## リコール届出一覧表

リコール届出日：平成30年2月28日

リコール届出番号	外-2602	リコール開始日	平成30年3月1日
届出者の氏名又は名称	ジャガー・ランドローバー・ジャパン株式会社 代表取締役 ハンソン・マグナス・ユタカ	製作国：英国 製作者名：ジャガー・ランドローバー・リミテッド 問い合わせ先： ジャガーお客様相談室 0120-922-772	
不具合の部位（部品名）	座席ベルト等（シートベルトプリテンショナー）		
基準不適合状態にあると認める構造、装置又は性能の状況及びその原因	座席ベルトのシートベルトプリテンショナーにおいて、製造管理が不適切なため、点火剤が設計通り調合されていないものがある。そのため、衝突時にシートベルトの弛みを巻きとることができず、乗員が過度の傷害を負うおそれがある。		
改善措置の内容	全車両、前席シートベルトの製造日付を点検し、製造不良ロットに該当する場合、シートベルトを良品に交換する。		
不具合件数	0件	事故の有無	無し
発見の動機	本国メーカーからの情報による。		
自動車使用者及び自動車分解整備事業者に周知させるための措置	<ul style="list-style-type: none"> <li>・使用者：電話又はダイレクトメールで通知する。</li> <li>・自動車分解整備事業者：日整連発行の機関誌へ掲載する。</li> <li>・改善実施済車には、運転席側ドアロックストライカー付近に外-2602のステッカーを貼付する。</li> </ul>

## 改善箇所説明図

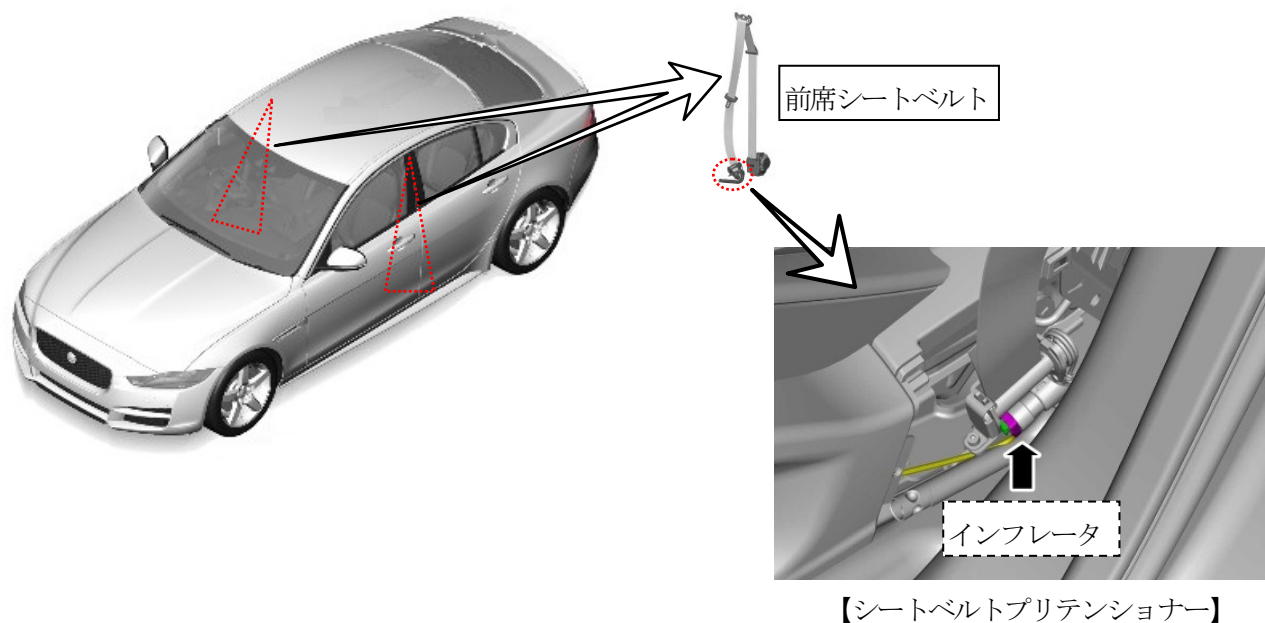
## 基準不適合発生箇所

座席ベルトのシートベルトプリテンショナーにおいて、製造管理が不適切なため、点火剤が設計通り調合されていないものがある。そのため、衝突時にシートベルトの弛みを巻きとることができず、乗員が過度の傷害を負うおそれがある。

全車両、前席シートベルトの製造日付を点検し、製造不良ロットに該当する場合、シートベルトを良品に交換する。

助手席ドアチェックアームのボディ上側取付けボルトに白ペイントを塗布する。
